Ergänzung-Nr.1
zum
Brandschutznachweis
vom 07.10.2016-rev-1

zum BImSchG-Antrag

Erneuerung Gasturbinen
(Umbau Maschinenhaus)

1207-305c

Planauszug aus Plan-Nr. 201

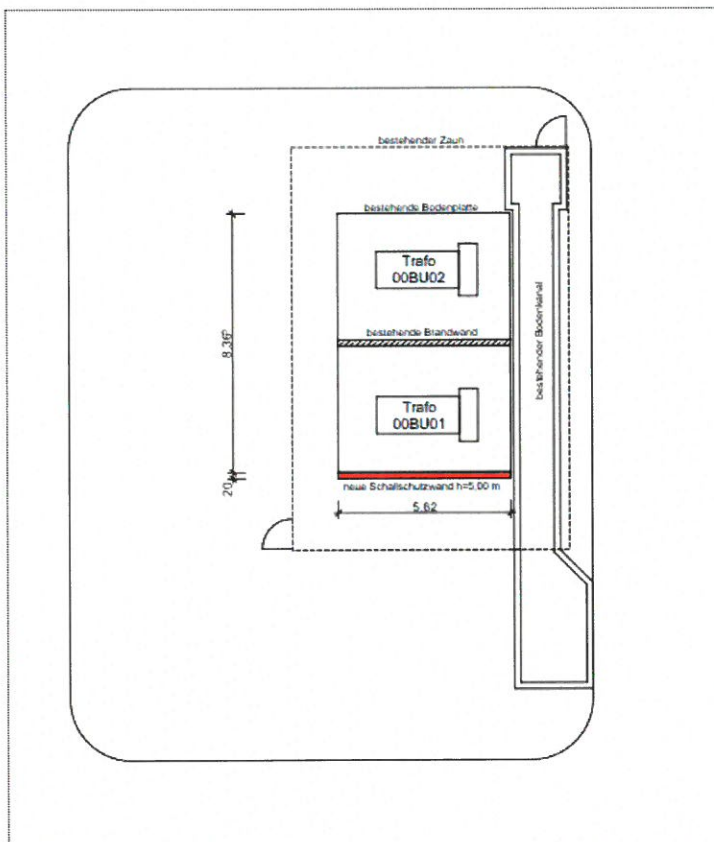
Die aus Schallschutzgründen erforderliche neue Außenwand beim Trafo „Trafo 00BU01“ (rote Wand - vgl. Planauszug) kann aus nichtbrennbaren Baustoffen (Baustoffklasse A1/A2) ohne weitere Anforderungen an den Feuerwiderstand bezüglich Raumabschluß errichtet werden, da sich im Abstand <5m keine Gebäude oder bauliche Anlagen befinden.
